Acuerdo 942 Por el cual se aprueba la incorporación del cambio en los límites de generación y absorción de potencia reactiva de las unidades 1 a 6 de la planta de generación Guadalupe III y las respectivas curvas de carga

942

2 Marzo, 2017

Curvas de cargabilidad unidades 1 a 6 Central Guadalupe III

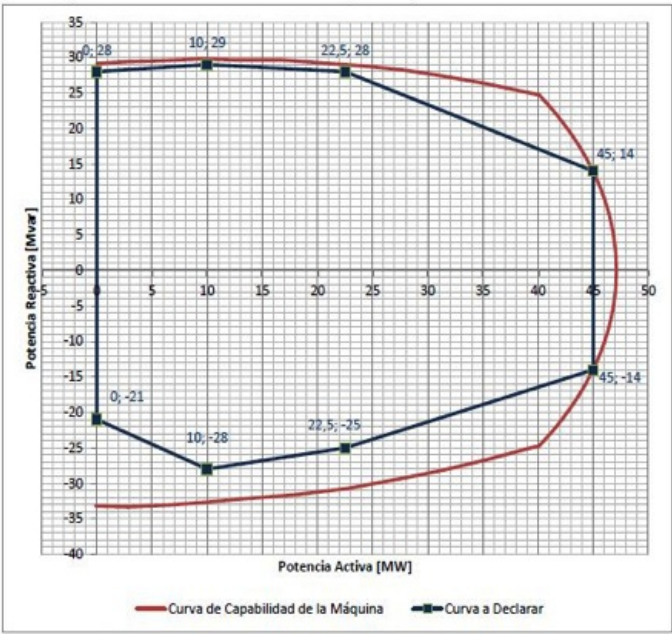
Que como resultado de la realización de las pruebas de potencia reactiva de las unidades 1 a 6 de la planta de generación Guadalupe III, se encontraron diferencias en los límites de generación y absorción de potencia reactiva, haciéndose necesario solicitar el cambio de los parámetros de la curva de cargabilidad.
- 3**

Aprobar la declaración de una nueva curva operativa de carga de las unidades 1 a 6 de la planta de generación Guadalupe, en las que se define la capacidad para entrega y absorción de potencia reactiva de la unidad en función de la potencia activa generada.

Tabla 1: Unidades 1, 2, 3, 4 ,5 y 6

Sobreexcitación		Subexcitación	
P [MW]	Q [Mvar]	P [MW]	Q [Mvar]
0	28	0	-21
10	29	10	-28
22.5	28	22.5	-25
45	14	45	-14
